PM – Miljöteknisk utlåtande gällande Marksaneringsåtgärder utförda på del av fastigheterna Mörtnäs 1:68 och-1:23, Värmdö kommun

1 Inledning och syfte

Skanska Sverige AB (Skanska) har av Viken miljökonsult (Viken) efterfrågat ett miljötekniskt PM gällande förtydliganden av utförd marksanering inom del av detaljplanen för Östra Mörtnäs etapp 2. Länsstyrelsen Stockholm län har i lämnat ett yttrande (daterat 2020-07-23) för detaljplanen för Östra Mörtnäs etapp 2 omfattande fastigheterna Mörtnäs 1:12, 1:68, 1:587, 1:226 m-fl. i Värmdö kommun.

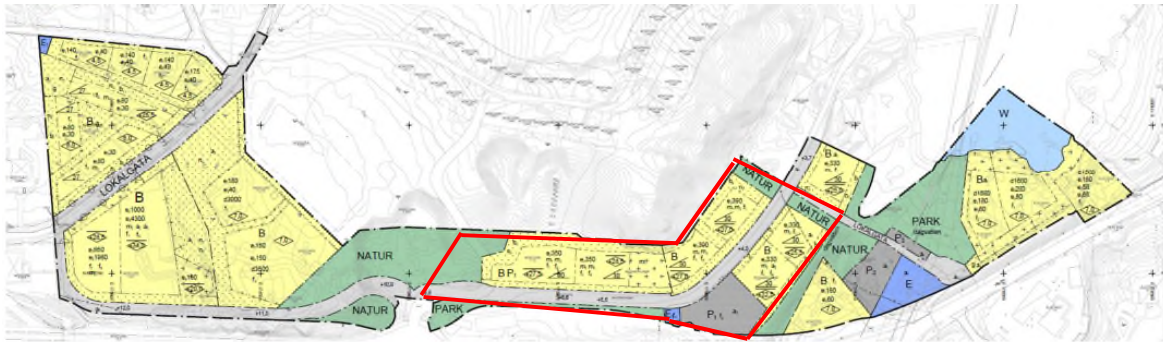
”I yttrandet framkommer gällande föroreningssituationen att det finns risk att marken inte är lämplig. Till nästa planskede behöver kommunen komplettera med en beskrivning av föroreningssituationen för hela planområdet, undersöka förekomsten av flyktiga ämnen under befintlig byggnad samt tydliggöra vilka områden som omfattades av saneringen av Mörtnäs 1:68 och Mörtnäs 1:12 som behöver behandlas.

Länsstyrelsen har svårt att tolka var klassningsrutorna i saneringsrapporten för Mörtnäs 1:68 och Mörtnäs 1:12 är lokaliserade i den aktuella plankartan. Detta bör förtydligas i nästa skede. Enligt saneringsrapporten finns det en punkt (C9) där PAH-M och PAH-H har lämnats kvar som överstiger naturvårdsverkets generella riktvärden för mindre känslig markanvändning, MKM samt framtagna platsspecifika riktvärden. Det som styr riktvärdet för PAH-M och PAH-H vid KM är hälsorisker och risk för ånginträngning.

På nuvarande underlag bedömer Länsstyrelsen att det finns en risk för att marken inte är lämplig för planerad markanvändning. Kommunen behöver komplettera med en beskrivning av föroreningssituationen för hela planområdet, undersöka om det finns flyktiga ämnen under befintlig byggnad och tydliggöra vilka områden som omfattas av saneringen av Mörtnäs 1:68 och Mörtnäs 1:12”.

I Länsstyrelsens yttrande framgår att de gjort tolkningen att restförorening kvarlämnats i C9 med halter av PAH-M och PAH-H över MKM. I rapporten framgår det dock under kapitel 4.3 att denna förorening sanerats ned till nivå +1,1 där schaktbottenprov +1,1 i C9 påvisade halter <KM gällande PAH. Fyra slutprov togs även i C9 från omkringliggande schaktväggar på nivån (+2,1-+1,1) där påvisades halter där medelvärdena var under KM.

Rubricerad PM har tagits fram efter ett yttrande från Länsstyrelsen Stockholm län. I yttrandet efterfrågades ett förtydligande av utförda marksaneringsåtgärder och kvarlämnad restförorening. I yttrandet framkom även att det tolkats att restförorening i C9 med höga halter av PAH -M och -H kvarlämnats, vilket inte stämmer då den höga föroreningshalten sanerats, vilket klargörs i detta PM.

Figur 4. Presentation av planerad byggnation och kvarlämnad restförorening tillsammans med +-höjder för planerad markyta.

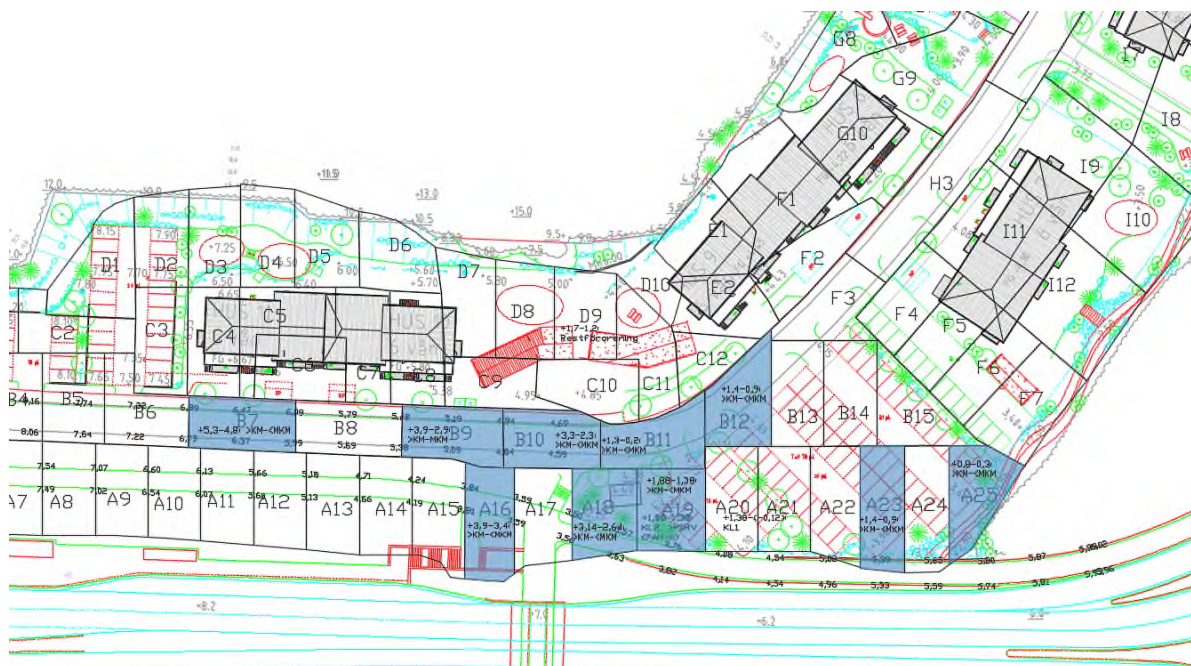
Vissa områden i planerad gatumark/parkeringsytor sanerades ned till KM. I övrigt var de mätbara åtgärds målen för planerade hårdgjorda markytor MKM. Inga halter över MKM har kvarlämnats för denna markanvändning och därmed ingen restförorening utifrån behov av marksanering. Däremot finns det ett flertal rutor där halterna överstiger KM-<MKM kvar i området. Projekteringsarbetet pågår för nuvarande för att ta fram slutliga +-höjder på färdig mark varav osäkerhet finns i nuläget gällande behovet att schakta i delområden där halter >KM-<MKM finns kvar. I Figur 4 presenteras de berörda SEV-rutor var det finns kvarlämnat halter >KM-<MKM tillsammans med markanvändning och preliminära sluthöjder på markytan.

Ett förtydligande för MKM-området har dock gjorts för att redovisa nivåerna där förhöjda halter >KM kvarlämnats mot planerad markyta, se tabell 3. I samband med planerad schaktentreprenad för dessa markområden skall dessa SEV-rutor beaktas för rätt hantering av jorden. I det fall schakt i delområden där halter >KM kvarlämnats rekommenderas kontakt tas med Miljöförvaltningen, Värmdö kommun, om en anmälan om avhjälpandeåtgärder skall inlämnas.
